E-sirkulære BØ/2012/09

Doculivenummer: 201101220

Dato: 03.04.2012

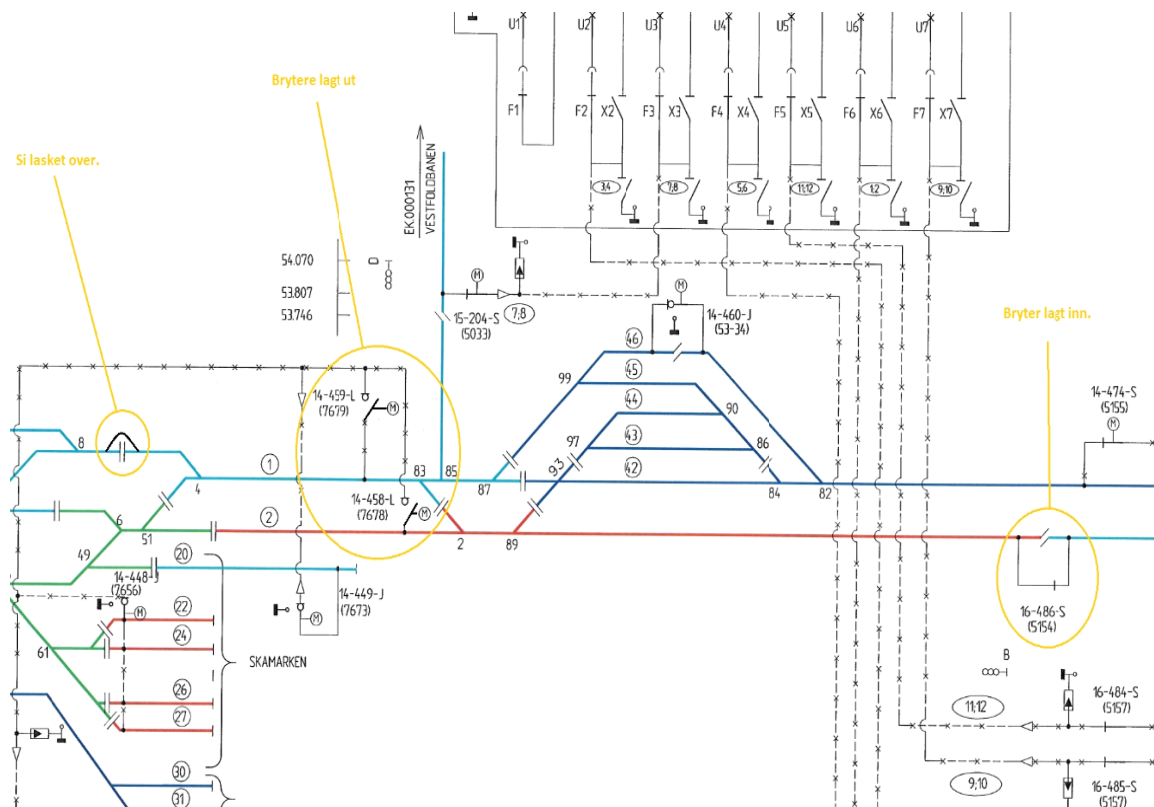
Det ligger en høyspenningskabel under bybrua som må flyttes vekk fra fremtidig togtrasè. Endringen i anlegget blir utført natt til fredag 4. Mai. Det viktigste forholdet er endringer i koblingsskjemaet. Endringen knyttet til luftstrekket er viktig for personal som skal inn å jobbe i KL-anlegget.

- Det legges ett-løps betongkanal mellom mast 7649 og mast 7648.
- Kabelkanalen legges så tett på brukar som mulig slik at avstanden til fremtidig kabelkanal langs nytt spor blir størst mulig.
- Mast 7648 påmonteres spir, avspenningskonsoll, bardun m/isolator, og støtteisolator for tilkobling av nye høysp.kabel.
- Ny høyspenningskabel legges fra tilkoblingspunkt i mast 7649 til tilkoblingspunkt i mast 7648.
- Blank mateledning flyttes over fra mast 7704 til mast 7648.
